Diferencias visuales de la polea tensora 531 0565 30

N.º LuK AS: 531 0565 30

Situación 11.2007
INA 0011

Fig. 1: 531 0565 30 (versión antigua)

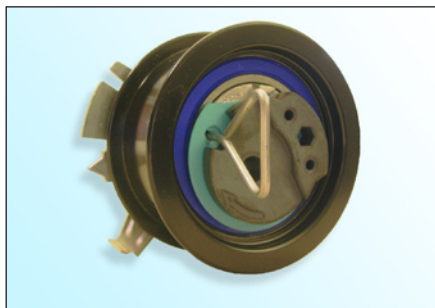
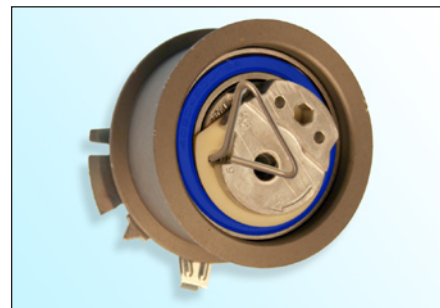
- Excéntrica de metal sinterizado
- Revestimiento de superficie E-Coat (negro)
- Junta de cojinete azul

- Excéntrica de aluminio fundido
- Revestimiento de superficie zinc-fósforo (marrón claro)
- Junta de cojinete marrón o azul

Dado al desarrollo continuo de nuestros productos se modificó la polea tensora **531 0565 30**.

La versión antigua de la polea tensora **no** queda obsoleta, de modo que se puede seguir instalando siguiendo las indicaciones del fabricante del vehículo.

Durante el montaje de la versión nueva tenga precaución de que el revestimiento de la superficie de la polea tensora **no** se dañe.
